DELIBERAZIONE DELLA GIUNTA REGIONALE 22 ottobre 2025, n. 1554

SS 275 “di Santa Maria di Leuca” - Lavori di ammodernamento ed adeguamento alla sez. B del D.M. 05/11/2001. SS 16 dal km 981+700 al km 985+386 - SS 275 dal km 0+000 al km 37+000. II° lotto: Adeguamento alla sez. C del D.M. 05/11/2001 dallo svincolo Montesano - Andrano fino a S. Maria di Leuca. AUTORIZZAZIONE PAESAGGISTICA ex art. 146 D.Lgs. 42/2004 e art. 90 NTA del PPTR, in deroga ex art. 95.

PARERE TECNICO**DOCUMENTAZIONE AGLI ATTI**

Figura 4-1 Rapporto tra il tracciato della SS275 e gli itinerari dell'area di studio

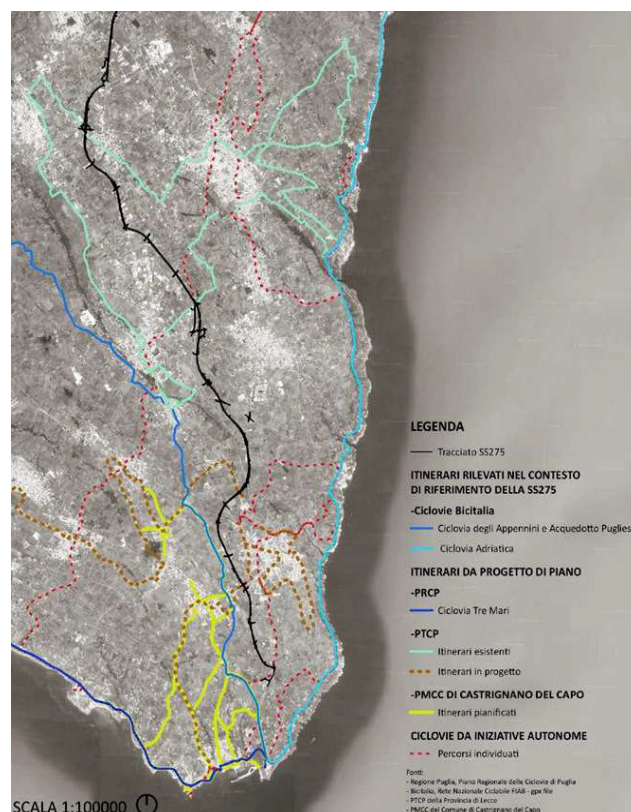
- 12) individuare un itinerario ciclabile, a valenza paesaggistica, in grado di mettere a sistema i beni naturalistici e paesaggistici presenti sul territorio attraversato, nelle vicinanze del tracciato di progetto, che eventualmente interessi le complanari, le strade di ricucitura di viabilità esistenti, le strade vicinali o le strade bianche rurali.

Le proposte di itinerari ciclabili sono sviluppate a partire da tre obiettivi:

- Realizzare un sistema di ciclabilità adeguato al tracciato di progetto della S.S.275 favorendo la mobilità sostenibile
- Riconnettere, utilizzare e potenziare gli itinerari già presenti o in progetto al fine di implementare gli studi e le esperienze già condotte
- Valorizzare i caratteri del paesaggio, gli elementi naturali e storico-culturali attraversati dall'opera incoraggiandone e sostenendone la fruizione con l'ausilio della mobilità dolce
